稚内タツナラシ山ウィンドファーム（仮称）

環境影響評価方法書

— 事業者回答（1次）添付資料 —

表 1 中央部東側の 2 基の風力発電機設置想定位置と、南側の 2 基の風力発電機設置想定位置の状況

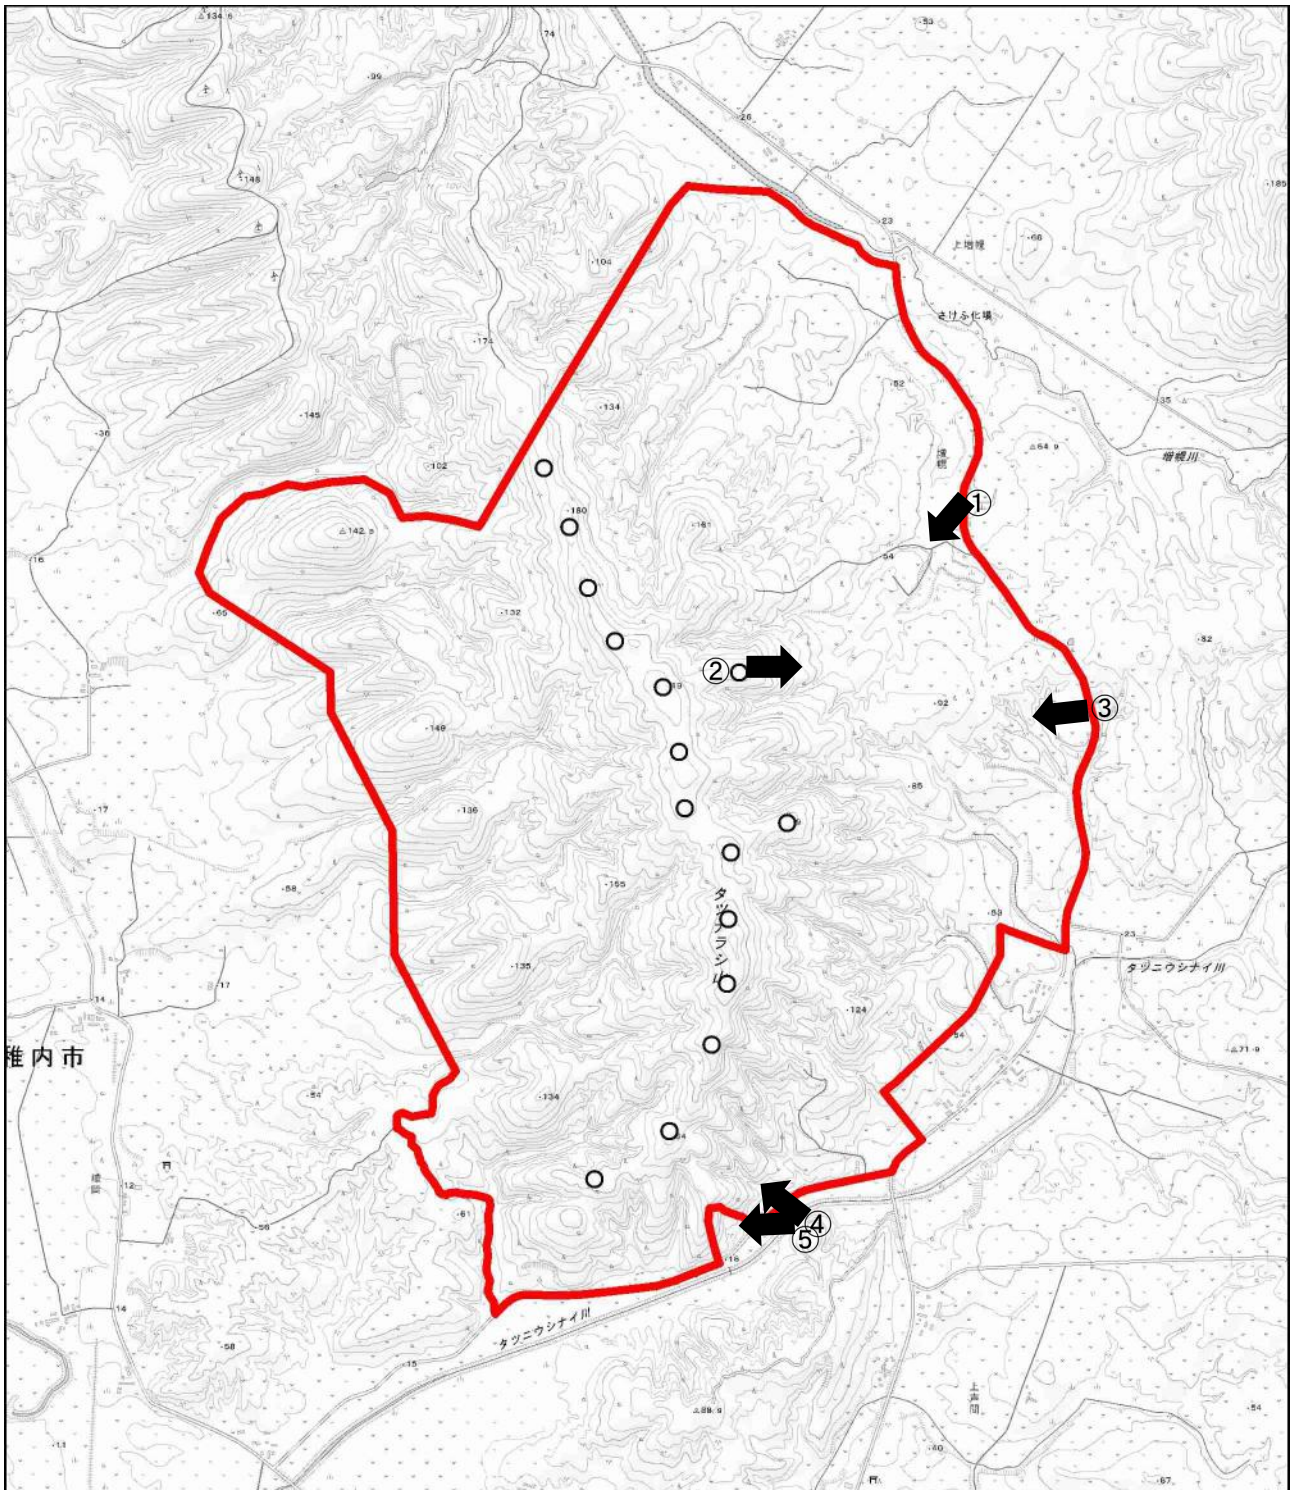
別添 2-4_1 中央部東側の 2 基と南側の 2 基の風力発電機設置想定位置の状況

※丸数字は、図 1 内に記載した写真撮影位置番号を表す。
